Onderwerp Verkeersadvies

Gelet op artikel 24 van het Besluit Administratieve Bepalingen inzake het Wegverkeer adviseer ik, over het voorgenomen verkeersbesluit tot het inrichten van een gehandicapte parkeerplaats op de **Melkweglaan** t.h.v. 34 te Hazerswoude-Rijndijk, gemeente Alphen aan den Rijn, het volgende.

15.1.2 Haakse parkeerplaats - voor mensen met een handicap

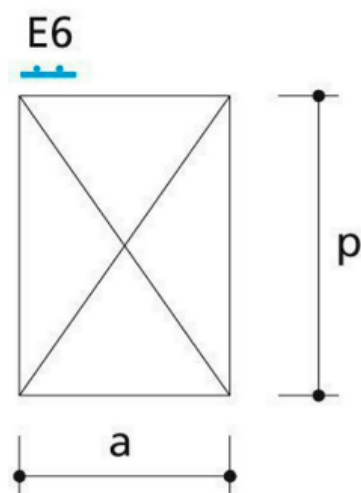
Gelet op de maatvoering van een gehandicapten parkeerplaats, wil ik u wijzen op de richtlijn van het CROW 15.1.2

- $a = 3,50$ m
- $a = 3,00$ m, bij vrije uitstapstrook naast parkeervak
- $p = 5,00$ m

Indien de aanvrager akkoord gaat met een afwijkende maatvoering na overleg, is dit geen bezwaar.
